**CCR-VIA -- COMITATO DI COORDINAMENTO REGIONALE PER LA VALUTAZIONE D'IMPATTO AMBIENTALE**

**Giudizio n° 3625 del 17/03/2022**

**Oggetto:** Attività di recupero rifiuti inerti per quantità maggiori di 10 t/giorno

**Tipo procedimento:** Verifica di Assoggettabilità a VIA ai sensi dell'art. 19 del D.Lgs. 152/06 e ss.mm.ii.

Fig. 2: Vincolo del PAI estratto dal Geoportale

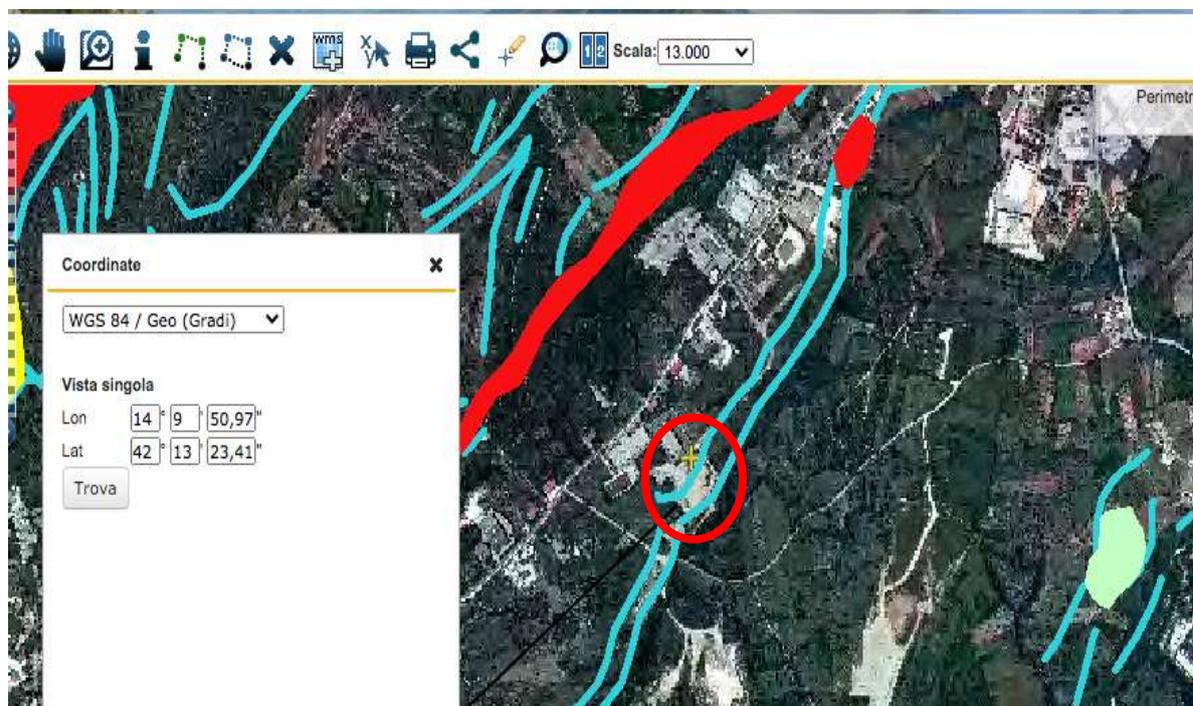
Considerato che l'impianto di trattamento rifiuti è interessato dalla presenza di una scarpata di cui alle NTA del PAI;

La cartografia del PAI evidenzia la presenza di una scarpata in corrispondenza dell'area di ubicazione della pesa asservita al ciclo di recupero della ditta, come nel seguito indicato:

Preso atto della dichiarazione, resa in audizione dal dott. Giuseppe Tortoreto, con la quale lo stesso tecnico si è impegnato, ai dell'art. 20, comma 3 delle NTA del PAI, a concludere, nel più breve tempo possibile, tramite apposita Deliberazione del Consiglio Comunale, la procedura di eliminazione del graficismo di scarpata dalla cartografia del PAI e di inviarne gli esiti all'Autorità di Bacino;

Il tecnico dichiara che **a dicembre 2021, il Comune di Pretoro ha trasmesso all'Autorità di Bacino la documentazione per la modifica della cartografia ufficiale.**

Fig.5: Layout dell'impianto

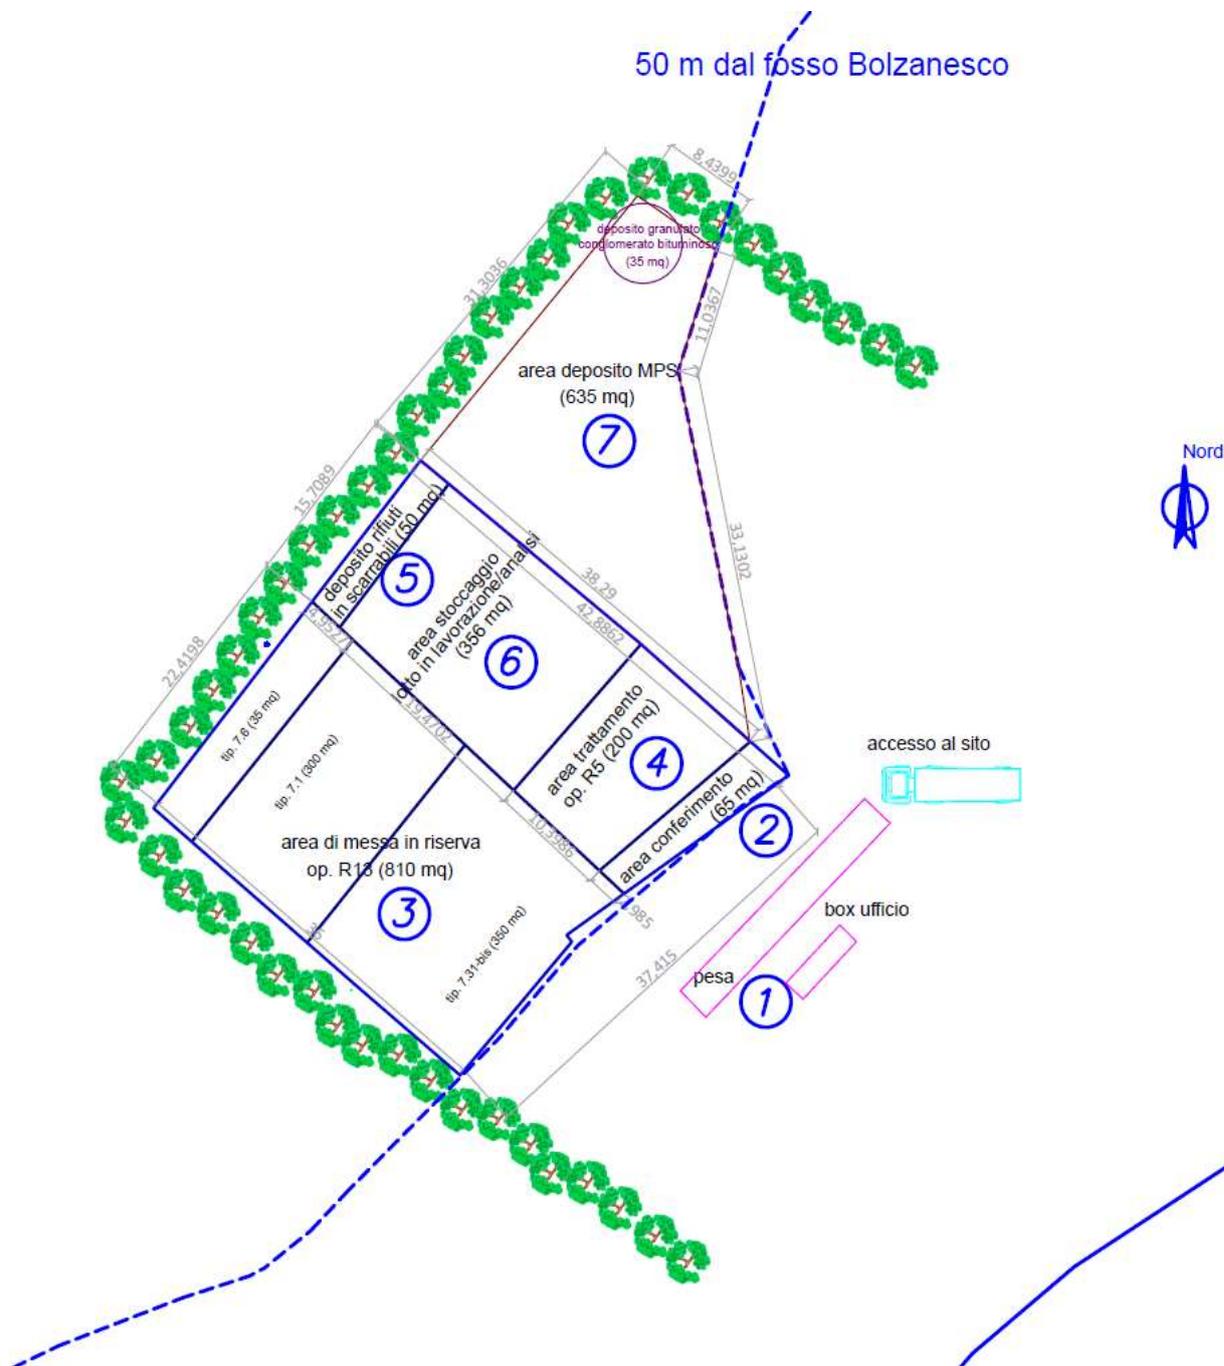
Visto che il progetto dell'impianto di trattamento rifiuti non prevede la recinzione perimetrale;

Considerato che il D.M. 05.02.1998 e ss.mm.ii., norma tecnica di settore, prevede che gli impianti di trattamento rifiuti siano dotati di “*idonea recinzione*”;

Preso atto della dichiarazione inviata via mail del 17/03/2022 che si allega al presente Giudizio, a firma del tecnico incaricato ing. Marta Di Nicola e del Legale Rappresentante della ditta, con la quale si dichiara che “*la Ditta in oggetto si impegna a realizzare apposita recinzione costituita da blocchi di new jersey in cemento sovrastati da rete metallica del tipo orso-gril verde dell’altezza di 2,5 mt, da predisporre lungo tutto il perimetro dell’impianto di lavorazione, ove insistono le aree di accettazione/conferimento rifiuti, messa in riserva R13, trattamento R5, stoccaggio lotto in lavorazione, deposito temporaneo dei rifiuti (in cassoni scarrabili) e deposito MPS prodotte*”;
